# 改善箇所説明図

## 基準不適合発生箇所

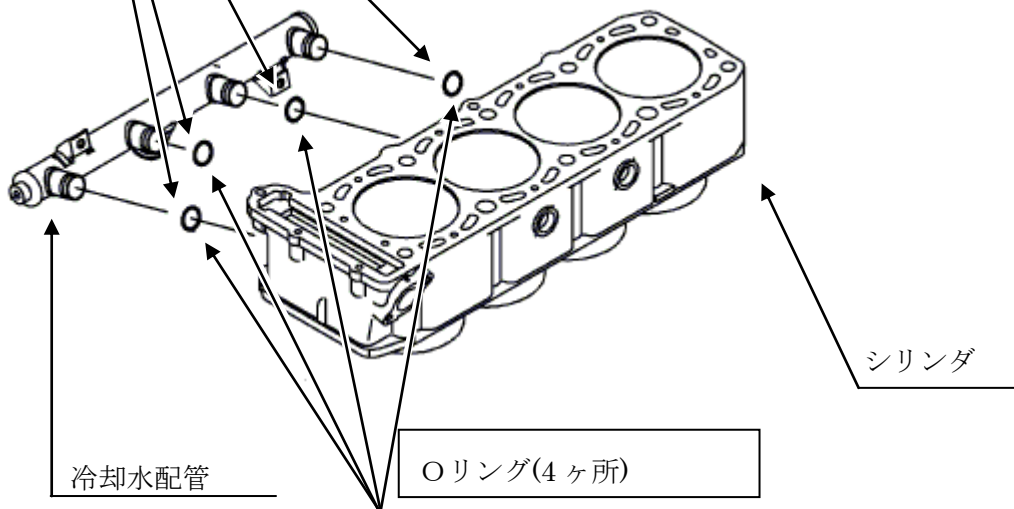
エンジンの組立工程において、シリンダと冷却水配管の接続部に使用しているゴム製のOリングの組み付けが不適切なため、Oリングが適切に組み付けられていないものがある。そのため、そのままの状態で使用を続けると、Oリングが損傷し冷却水配管接続部より冷却水が多量に流出し、最悪の場合、オーバーヒートするおそれがある。

全車両、当該部位を点検し、Oリングが適切に組み付けられていないものは交換を行う。

識別：冷却水配管に識別ペイントを追加する。
